RU.461.4.90.2019

Dotyczy: warunków technicznych w zakresie odwodnienia dla budowy chodnika na terenie zielonym przy ul. Kwartowej (zachodnia strona k. garaży) do skrzyżowania z ul. Marchońta oraz wykonania przejścia dla pieszych za skrzyżowaniem z ul. Marchońta w nawiązaniu do istniejącego chodnika.

ID.453.3.2.2019

Dotyczy: planowanej realizacji zadania terenie Dzielnicy III Prądnik Czerwony .

1 x szkic graficzny wnioskowanego zamierzenia inwestycyjnego - zał. 1

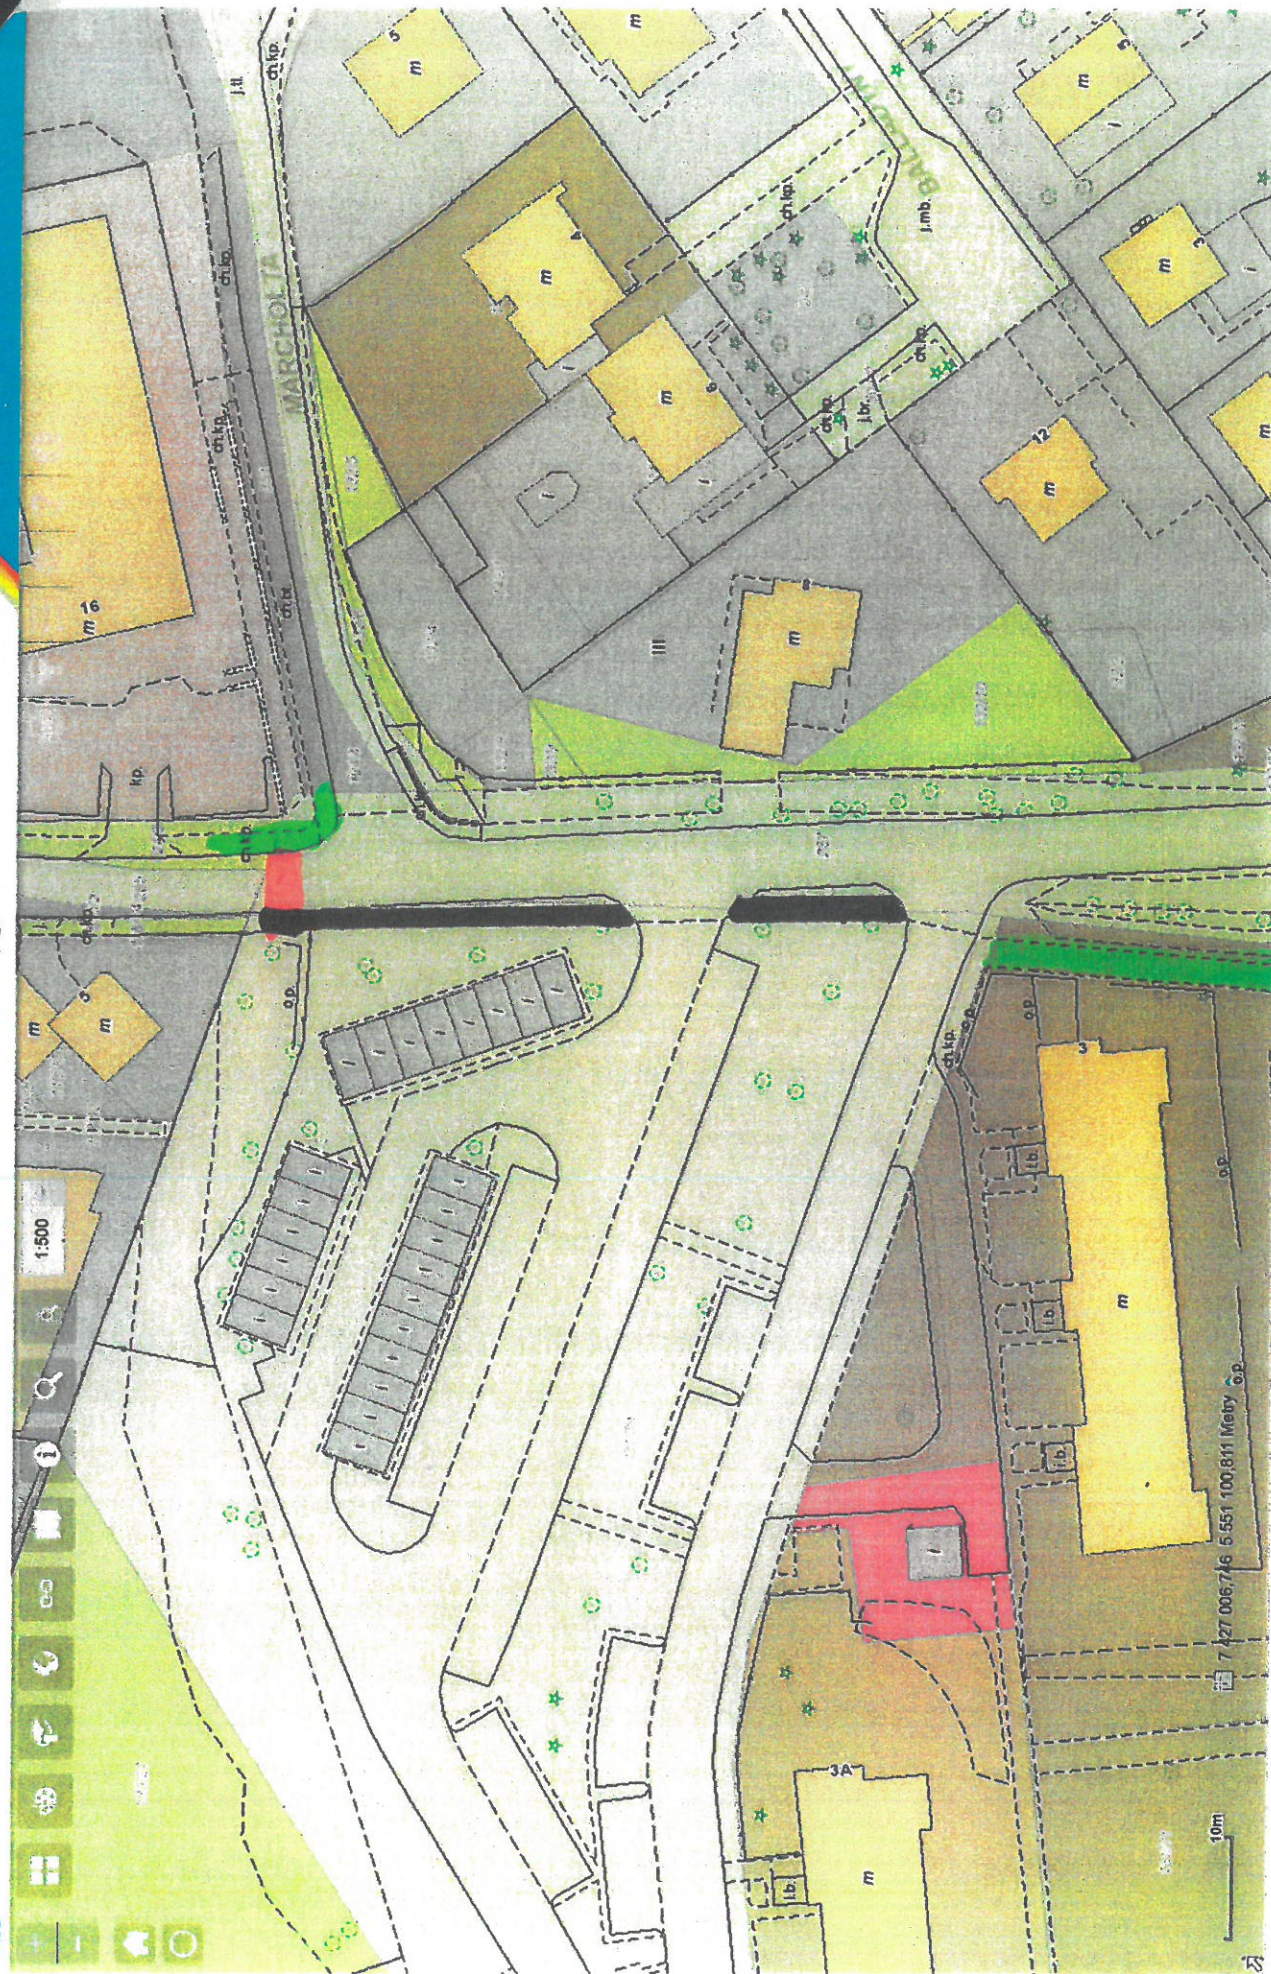
Zarząd Infrastruktury Komunalnej i Transportu w Krakowie informuje, że w rozpatrywanym rejonie obowiązuje system kanalizacji rozdzielczej. Wzdłuż ul. Kwartowej zlokalizowany jest kanał opadowy Ø 500 mm.

Odwodnienie planowanego chodnika możliwe jest w oparciu o istniejący kanał w sposób powierzchniowy poprzez ukształtowanie spadków w kierunku istniejącej jezdni i studni wodościekowych. W związku z realizacją przejścia dla pieszych należy zapewnić odbiór wody przed przejściem od strony napływowej.

W ramach przedmiotowej inwestycji należy sprawdzić stan techniczny istniejących studni wodościekowych i ich drożność. W przypadku gdy zaistnieje konieczność ich przebudowy lub budowy ww. elementów odwodnienia należy zastosować:

- studzienki wodościekowe, z osadnikiem w dnie głębokości 0.8 m z płaskim wpustem, na zawiasie z zabezpieczeniem przed kradzieżą,
- przykanaliki, o średnicy nie mniejszej niż 200 mm.

Sposób odwodnienia planowanej inwestycji winien być przedstawiony w projekcie branży drogowej składanym do uzgodnienia w ZIKiT.
